AVISO URGENTE DE SEGURANÇA DE CAMPO

Ventiladores bellavista™

Cessação da Ventilação com Alarme de Falha Técnica 305
para Ação corretiva de segurança no terreno FSCA-2021-001

FSN Ref: FSCA-2021-001-FSN-1

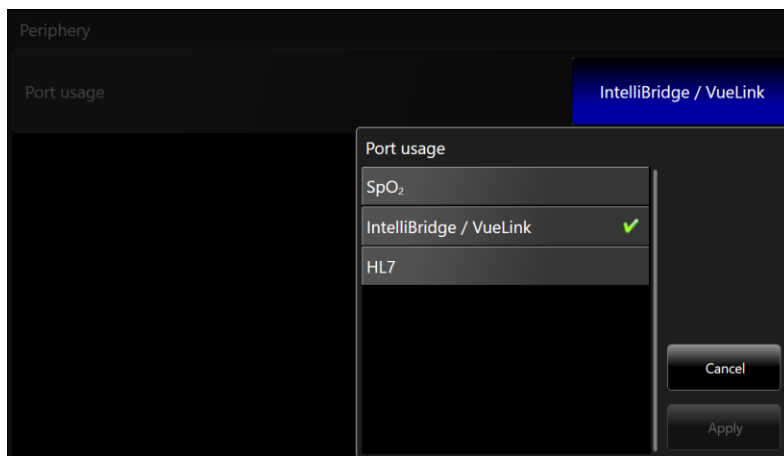
1. Abra **Assistente de configuração** (Configuration Assist).

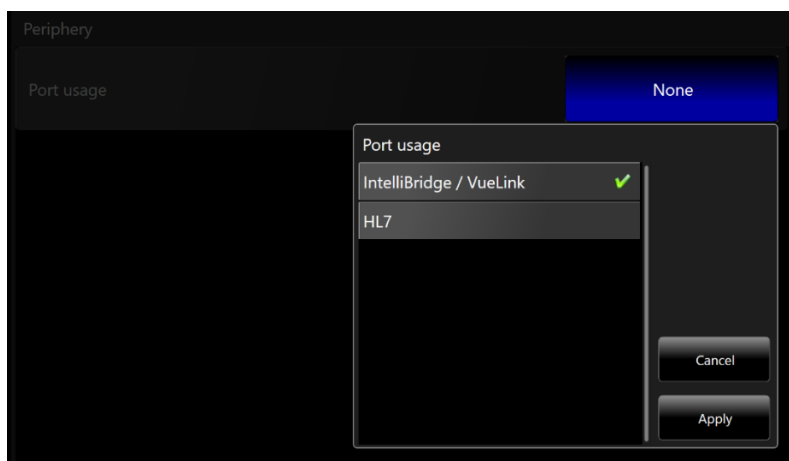
2. Selecione as definições **Periferia** (Periphery).

3. Certifique-se que **Uso da porta** (Port usage) **NÃO** está configurado para "HL7".

Para dispositivos 13.3", selecione "IntelliBridge / VueLink" ou "SpO₂".

Para dispositivos 17.3", selecione "IntelliBridge / VueLink".
